中深度処分対象廃棄物の放射能濃度決定方法の基本手順の技術評価に関する
日本原子力学会への説明依頼事項（その 2）への回答

2022 年 10 月 27 日
（一社）日本原子力学会
標準委員会

注 1：第 2 回中深度処分対象廃棄物の放射能濃度決定方法に係る日本原子力学会標準の技術評価に関する検討チーム（令和 3 年 9 月 21 日） 参考資料 2-1「中深度処分対象廃棄物の放射能濃度決定方法の基本手順の技術評価に関する日本原子力学会への説明依頼事項（その 2）」

図 I.6—SUS304 の元素分析データ及び濃度分布条件設定結果（主成分 Fe 及び Ni の抜粋）

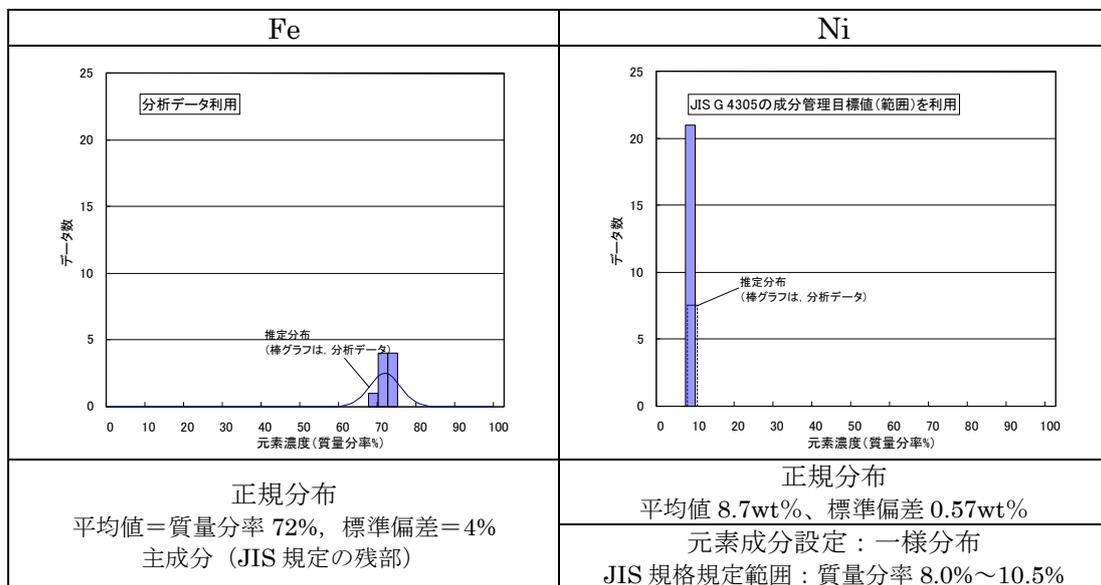
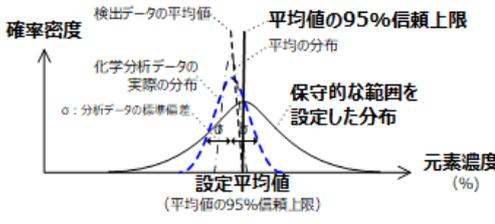
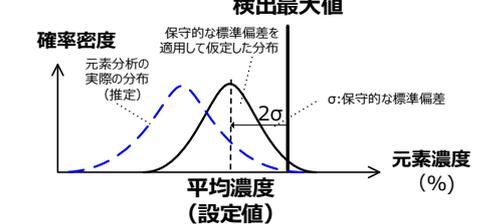
7. 「D.4.2 各元素の濃度分布基本形状の設定」に、「主成分元素については、分布の上限値に近い濃度のデータが正規分布よりも多く出現する一様分布を保守的に適用することもある。」との記載がありますが、管理範囲がある主成分元素に対して、一様分布ではなく正規分布となる場合はどのような場合か説明してください。

放射化金属等の主成分元素の濃度分布は、製品である鋼材の品質管理（成分濃度の管理）のために成分管理目標値（JIS 規格で既定されている許容変動幅の範囲内となるように設定される成分管理の目標値）を定め、%オーダーでの成分調整が行われます。このため、SUS304 の Fe 及び Ni などの主成分元素の濃度は、基本的には、この%のオーダーでの成分管理目標値を中心としたばらつきを示す「正規分布」（図 I.6 の Fe を参照ください）となると考えられます。

これに対して、主成分元素は JIS 規格によって製品の品質の許容性を示すための管理範囲が、Ni の場合比較的狭いため（Ni の場合：質量分率 8.0%～質量分率 10.5%）、下図のように、この管理範囲内で「一様に分布」していると設定することで、より濃度の高い領域の確率を高めて設定することが出来ますので、標準では、SUS304 の Ni の計算例に対してこの一様分布を適用しています。

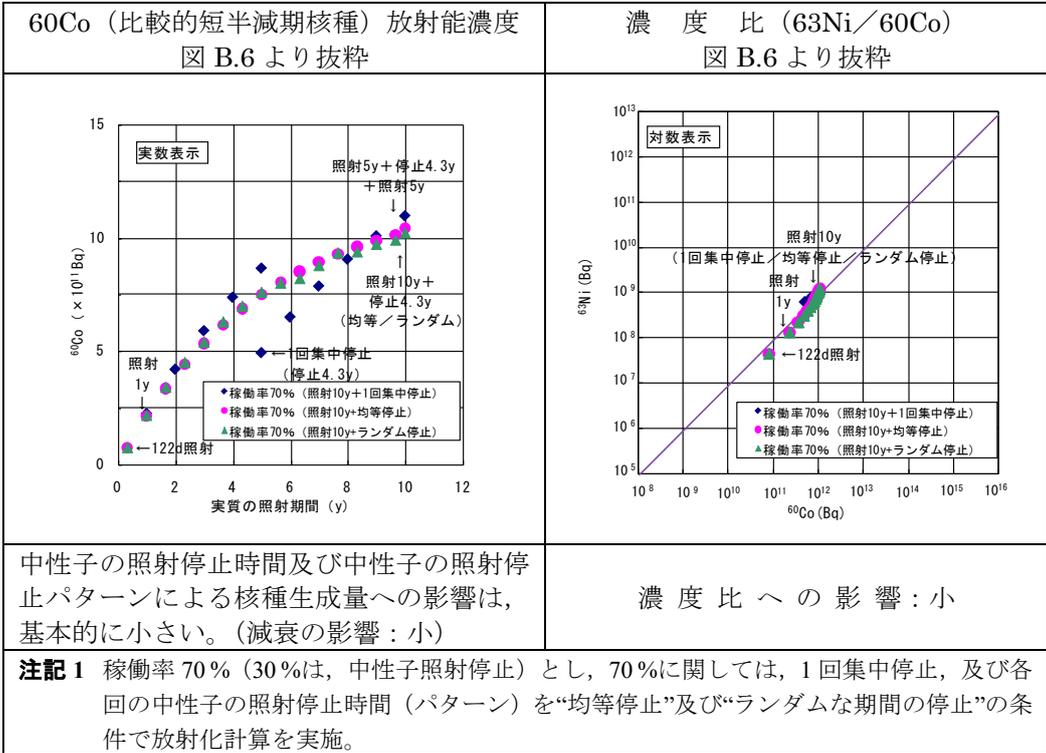
1 3. 「D.6.2.4 照射停止時間（供用期間中における）」の「長期間の中性子の照射停止時間が含まれる場合は、長期照射停止を終了し、再起動したしばらくの期間は、減衰による放射能濃度低下の影響が大きい場合」について、「長期間の中性子の照射停止時間」と「再起動したしばらくの期間」は、具体的にどの程度の期間を指すのか説明してください。

供用期間中における照射停止時間の影響は、下図（附属書 B の図 B.6 より抜粋）にサイクルごとに停止した場合と集中的に停止した場合での比較的半減期の短い核種を Key 核種に選定した場合の影響に関して、試算した結果を示しております。

このように、「長期間の中性子の照射停止時間」に関しては、5 年程度の集中停止では、濃度比への影響は比較的小さいと考えられます。5 年以上に停止した場合は、その期間に亘じた試算を行った上で、影響を評価することが必要です。

また、「再起動したしばらくの期間」に関しても、下図の左の図に示しますように、放射能濃度の回復に 3 年程度を要していることから、この期間内での評価となる場合には、この点を考慮した評価が必要となります。

**図 B.2－放射化計算結果への主な計算条件の影響評価結果
(中性子フルエンス率の影響)**

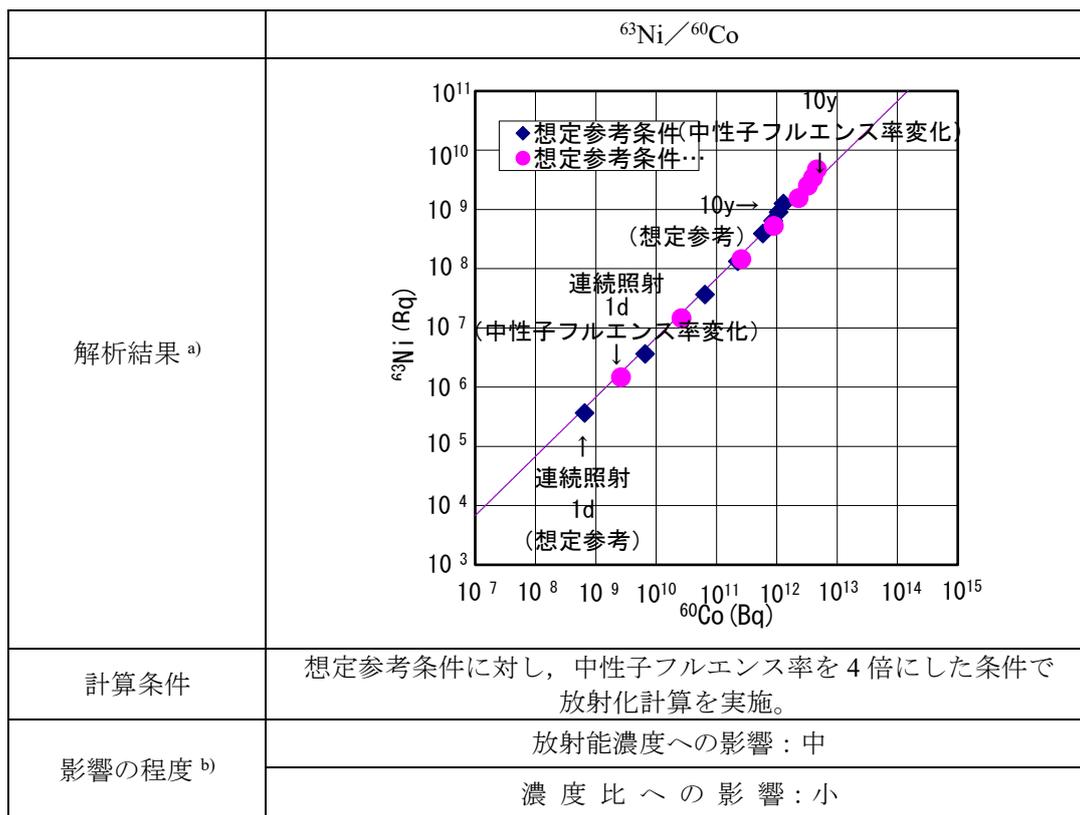
13. 「B.3.1 中性子フルエンス率」の「b)解析結果」の末尾において、「中性子フルエンス率の大小は、(中略)核種の濃度比への影響はない」と記載していますが、「表 B.3- 中性子フルエンス率の影響評価の計算条件」に示す元素成分条件は 1 点のみで濃度の大小については計算条件に入っていません。図 B.2 に示す解析結果から、濃度比への影響はないとする根拠を説明してください。(B.5 においても、「中性子フルエンス率が濃度比に与える影響は、比較的小さいため、(後略)」との記載あり。)また、ここでの濃度比は何と何の比であるのかを説明してください。

2 種類の中性子フルエンス率の影響の評価結果は、附属書 B の図 B.2 に示しますように、評価対象核種 (Ni-63) と Key 核種 (Co-60) との濃度比 (斜め 45 度の直線) には、中性子フルエンス率による濃度比の差異は生じておりません。

なお、B.3.1 中性子フルエンス率の影響評価 (評価結果は図 B.2 参照) は、中性子フルエンス率の変化 (図 B.2 では中性子フルエンス率に 4 倍の差がある条件で比較) が、放射能濃度と濃度比 (評価対象核種の放射能濃度と Key 核種放射能濃度の濃度比) に与える影響を試算したもので、中性子フルエンス率以外のパラメータは変えずに評価しています。

また、この濃度比に差異が生じないことに関する理論的な根拠に関しましては、「第 2 回会合における日本原子力学会への説明依頼事項に対する回答の回答 9(2)」及び回答 5 を参照願います。

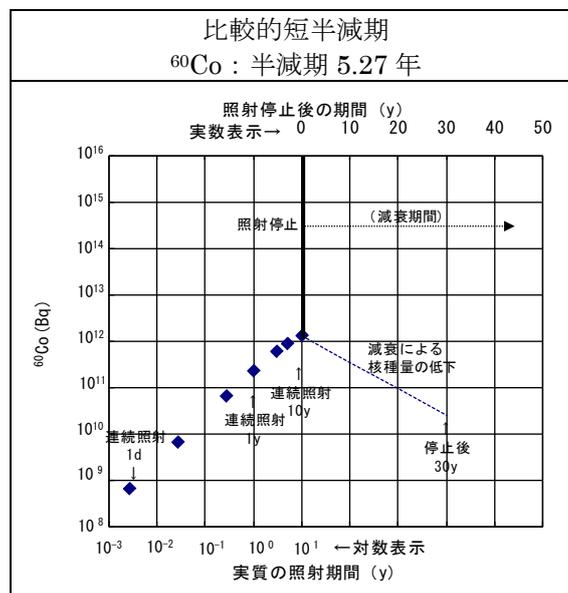
1 5. 「B.4.2 中性子の照射停止時間（中性子の照射停止後の核種の減衰）」の解析結果を示す図 B.7 において、連続照射 10 年の放射能を示す点から縦軸に沿って上方に太い実線が描かれていますが、この意味を説明してください。

附属書 B の図 B.7（抜粋を下図に示す）に示しています「縦軸に沿って上方に太い実線」は、ここで照射が停止し、減衰期間に入ったことを示している時点の境界線として、記載しているもので、計算結果ではありません。

セメントの製造工程	セメントの製造の概要
-----------	------------

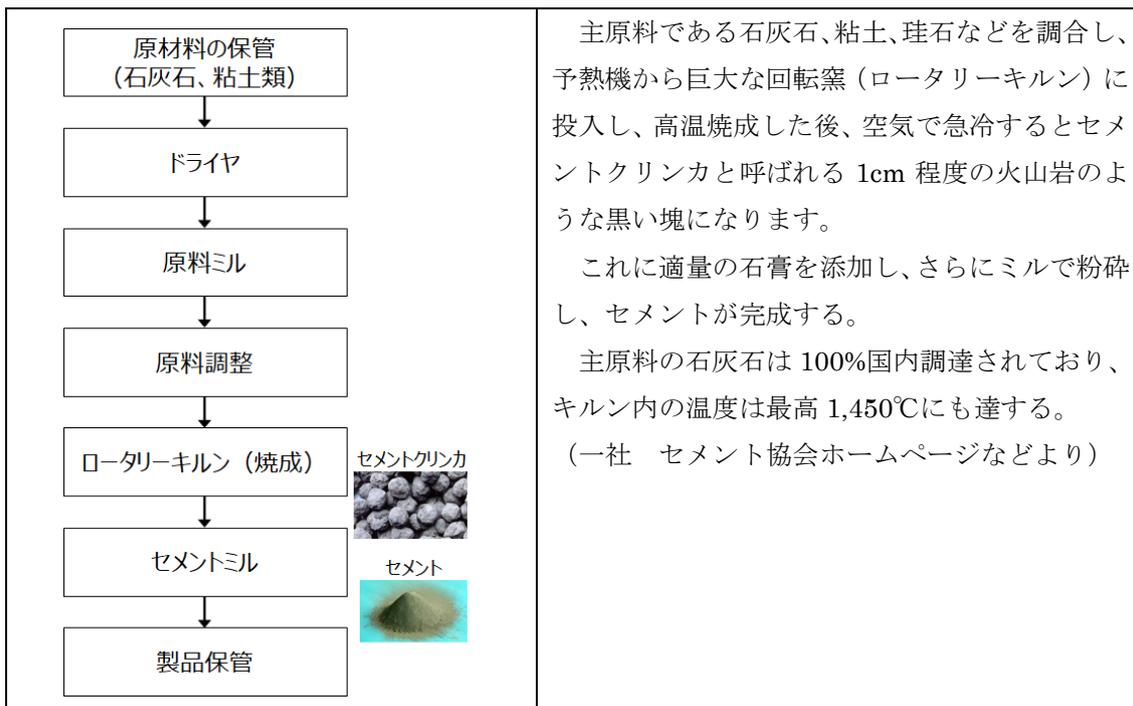
- (3) 「図 G.3—元素成分条件（濃度分布）の設定方法の概念フロー」図中央部の「各元素の濃度分布基本形状選択における基本的な考え方」において、元素の種類は主成分、不純物成分及び微量成分に区分されていますが、材料特性改善のための添加元素は何に区分されるか説明してください。
- (4) コンクリートの場合に考慮すべき低沸点元素について具体的に例示してください。また、化合物となっている場合にはどのように考慮されるのかを説明してください。

セメントの製造においては、次図に示しますように、原材料は製造工程中で、最高温度1,450度で焼成されます。

このため、附属書Gの表G.5の金属材料を例で示しております第3次スクリーニングでは、「低沸点による揮発」で除外されているSr, Sb, Baは除外されない点と、「スラグによる除去」及び「還元性雰囲気による除去」は、コンクリートには適用されないと考えられます。

図 G.13—PWR 制御棒の燃料有効部上端近傍から上方に関する全中性子フルエンス率分布 (2 ループプラントの例)

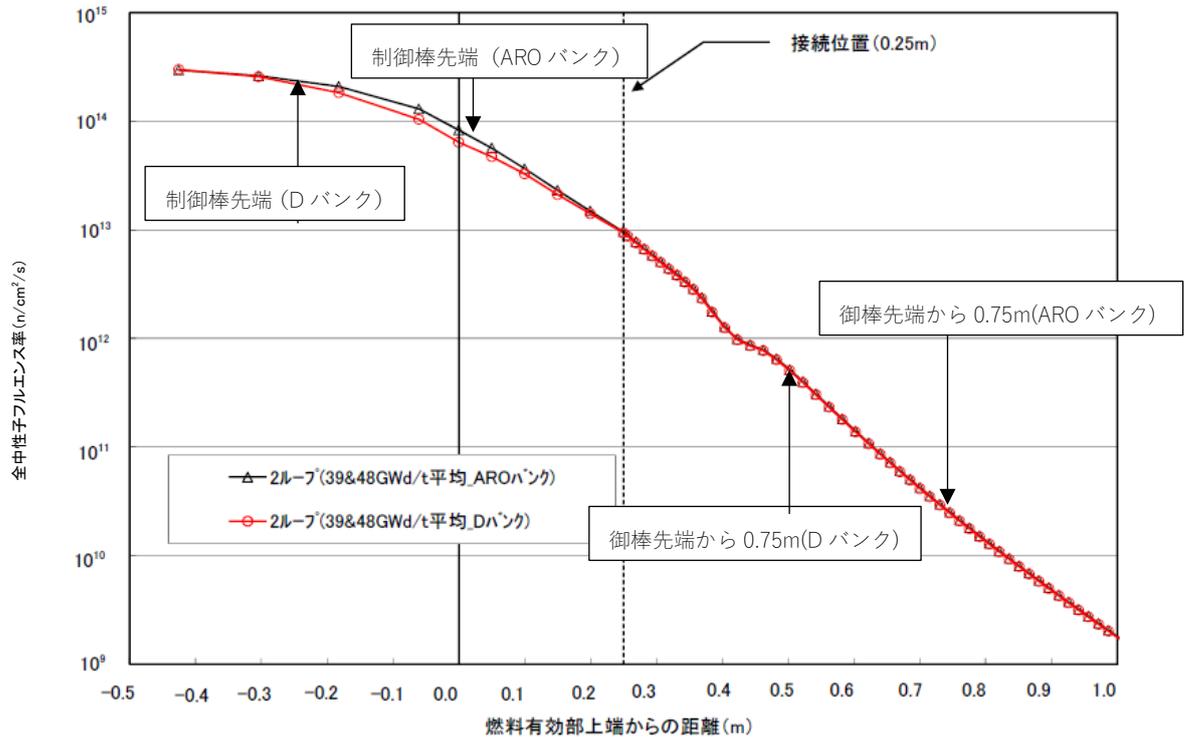
- (4) 「b) 評価結果」末尾に「また，制御棒の軸方向の放射能濃度分布が，図 G.13 に示す制御棒の軸方向の中性子フルエンス率分布と同様の分布であると仮定すると，制御棒の先端から 0.75 m の位置から上方の放射能は，制御棒全体の 1 %未満であるため，放射能評価におけるこの部分の重要性は低い。」とありますが、「図 G.13—PWR 制御

棒の燃料有効部上端近傍から上方に関する全中性子フルエンス率分布（2 ループプラントの例）」は横軸が「燃料有効部上端からの距離」です。図 G.13 において制御棒の先端から 0.75 m の位置がどこであるか説明してください。

附属書 G の「図 G.13—PWR 制御棒の燃料有効部上端近傍から上方に関する全中性子フルエンス率分布 (2 ループプラントの例)」において、制御棒の先端から 0.75m の位置は以下の位置となります。

制御棒の放射能濃度については、附属書 G の図 G.13 に示すとおり、制御棒に照射される中性子フルエンス率分布は先端部から 0.75m 以上については先端部から 2 桁以上減衰しており先端部に比べて放射能濃度は十分低くなると考えられることから、制御棒の軸方向のすべてについて位置ごとに評価しないことについては適切です。

図 J.1－換算係数を用いる場合の評価手順の概略

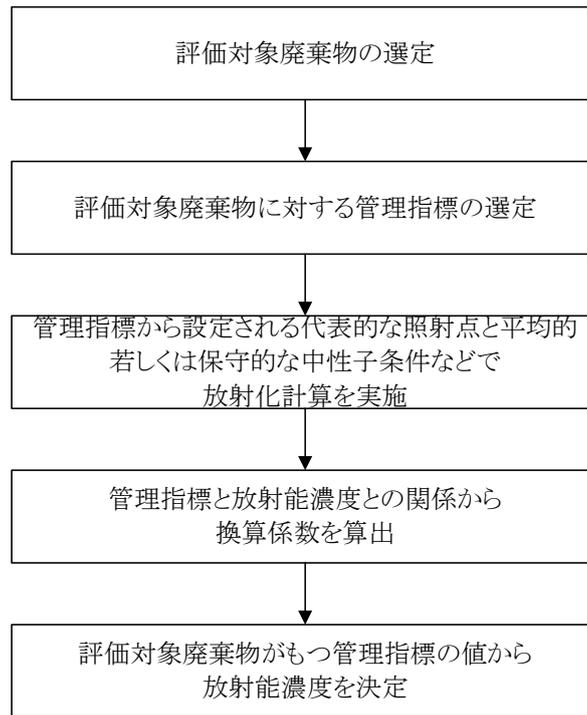
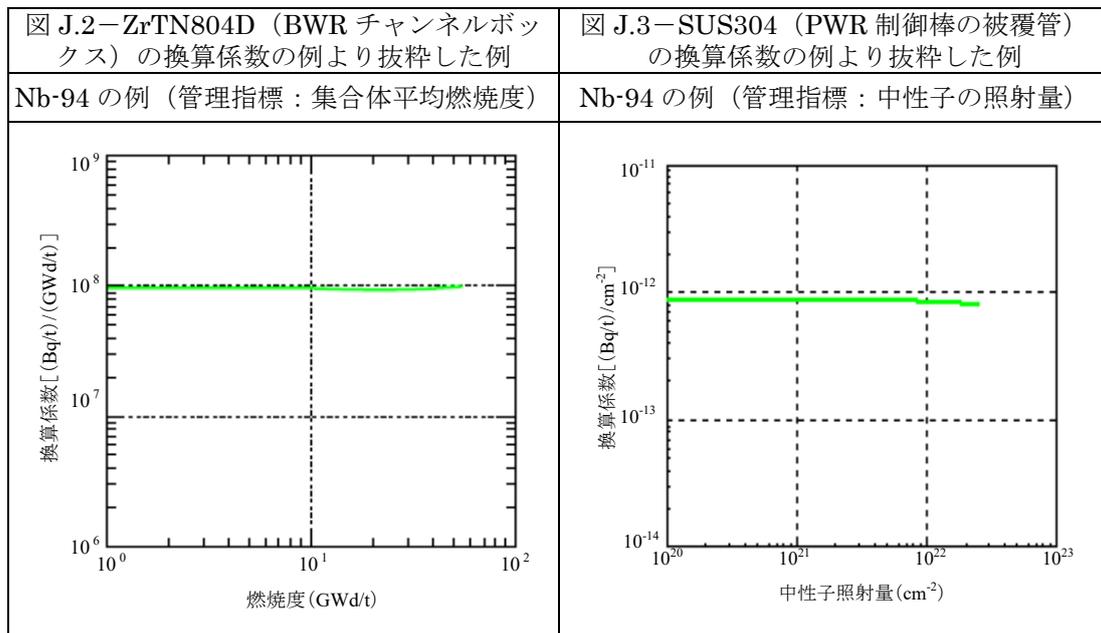
3 7. 「J.2.4.2 換算係数の決定方法」では、「図 J.2-ZrTN804D (BWR チャンネルボックス) の換算係数の例 (管理指標：集合体平均燃焼度)」及び「図 J.3-SUS304 (PWR 制御棒の被覆管) の換算係数の例 (管理指標：中性子の照射量)」を例示するだけで換算係数の決定方法についての記述がありません。決定方法について説明してください。

38. 「J.2.4.3 放射能濃度の決定方法」では、「図 J.4－ZrTN804D (BWR チャンネルボックス) の放射能濃度の評価例 (管理指標：集合体平均燃焼度)」及び「図 J.5－SUS304 (PWR 制御棒の被覆管) の放射能濃度の評価例 (管理指標：中性子の照射量)」を例

示すだけで放射能濃度の決定方法についての記述がありません。決定方法について説明してください。

附属書 J の図 J.1 に換算係数を用いる場合の評価手順の概略を記載しています。換算係数の決定については次のとおりです。

図 J.1 の 3 つ目の手順「管理指標から設定される代表的な照射点と平均的若しくは保守的な中性子条件などで、放射化計算を実施」を行い、図 J.1 の 4 つ目の手順「管理指標と放射能濃度の関係から換算係数を算出」により、図 J.2 及び図 J.3 に示す管理指標に対する換算係数の値として決定します。

放射能濃度の決定については、図 J.1 の 5 つ目の手順「評価対象廃棄物がもつ管理指標の値から放射能濃度を決定」において、上記で決定した換算係数と評価対象廃棄物の管理指標をかけ合わせることで、放射能濃度を決定します。

図 E.2—原廃棄物分析法の基本的な適用フロー

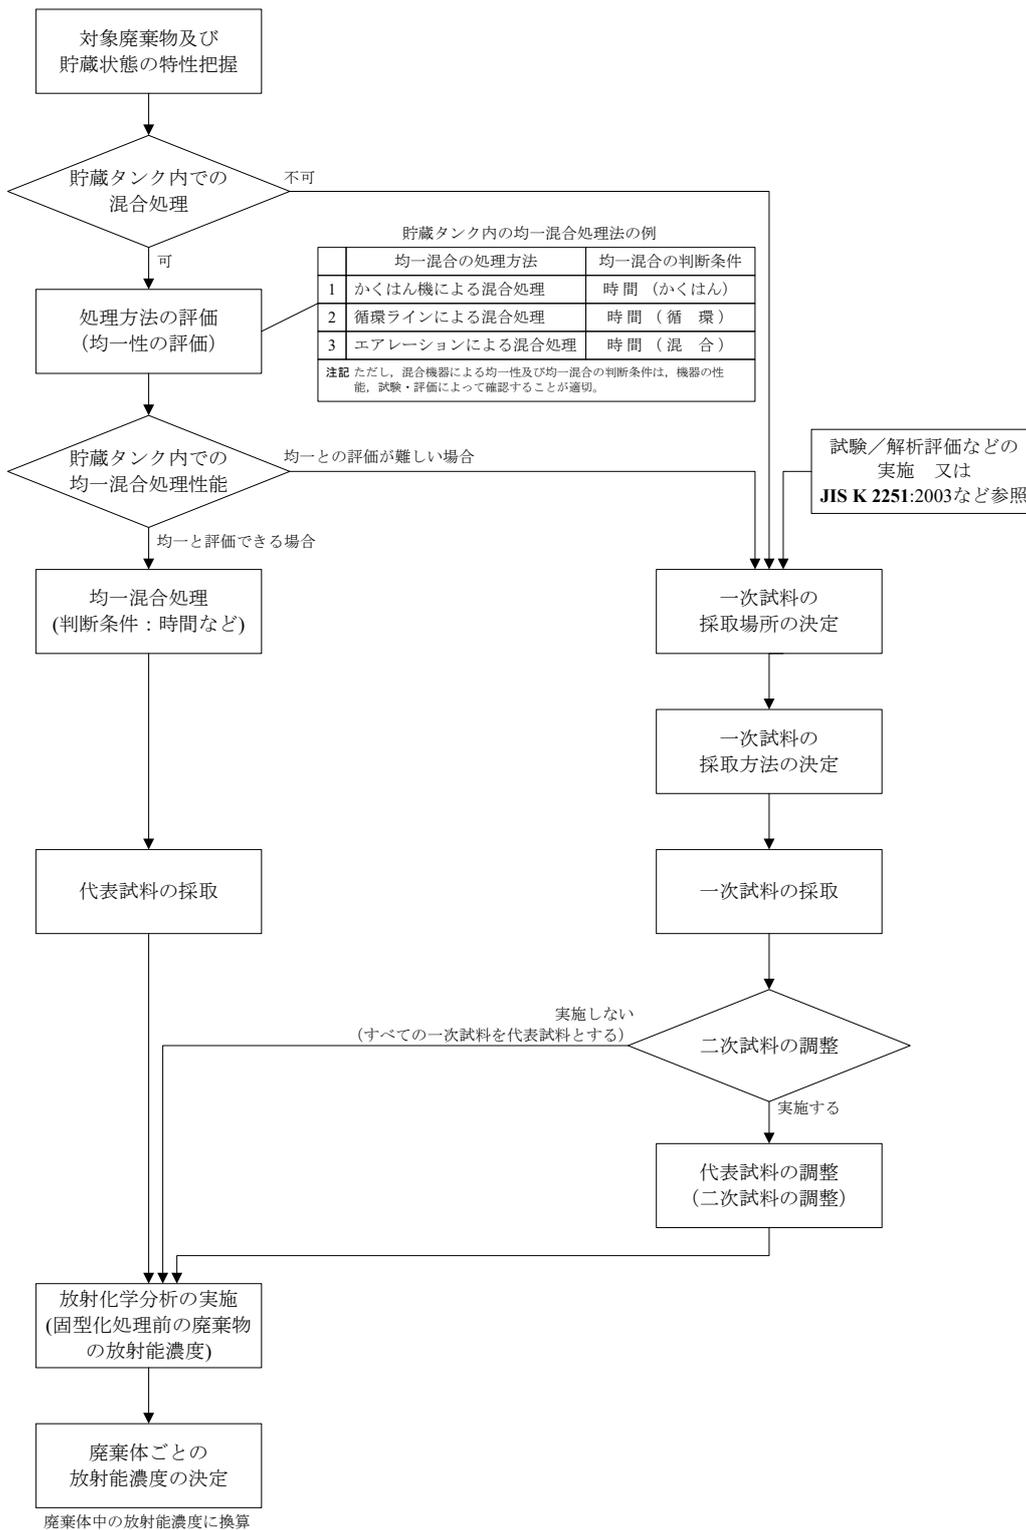
8. 「E.4 原廃棄物分析方法の適用のステップ」に「原廃棄物分析法の基本的な適用のステップは、図 E.2 及び次による。」と規定していますが、本来は本文が正で図は参考で不足のところ、本文と図 E.2 との関係を説明してください。

ご指摘のように、附属書の本文が主で、附属書 E の図 E.2 (次図参照) は従の関係です。図 E.2 の基本的な内容は、標準の 6.2.1 を示しているものです。
